中型トラックの緩衝装置のリコールについて

リコール届出番号1874

平成19年4月25日、日産ディーゼル工業株式会社は下記のリコールを国土交通大臣に届け出しました。

改善箇所説明図

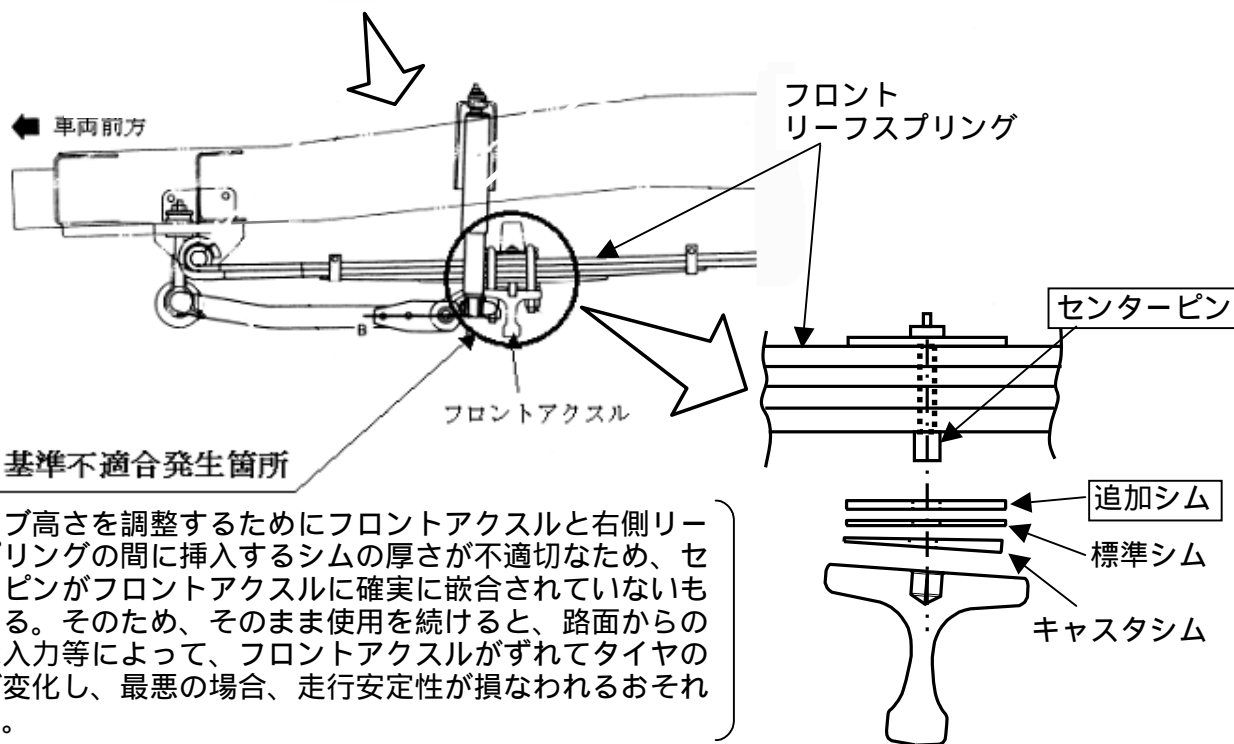
- ・キャブ高さを調整するためにフロントアクスルと右側リーフスプリングの間に挿入するシムの厚さが不適切なため、センターピンがフロントアクスルに確実に嵌合されていないものがあります。そのため、そのまま使用を続けると、路面からの大きな入力等によって、フロントアクスルがずれてタイヤの角度が変化し、最悪の場合、走行安定性が損なわれるおそれがあります。

全車両、右側リーフスプリングのシム厚さを点検し、規定の厚さ以上のものは、センターピン及びシムを対策品に交換する。

注: 内は交換部品を示す。

識別: 右側のリーフスプリング上面に、白色または黄色ペイントを塗布する。
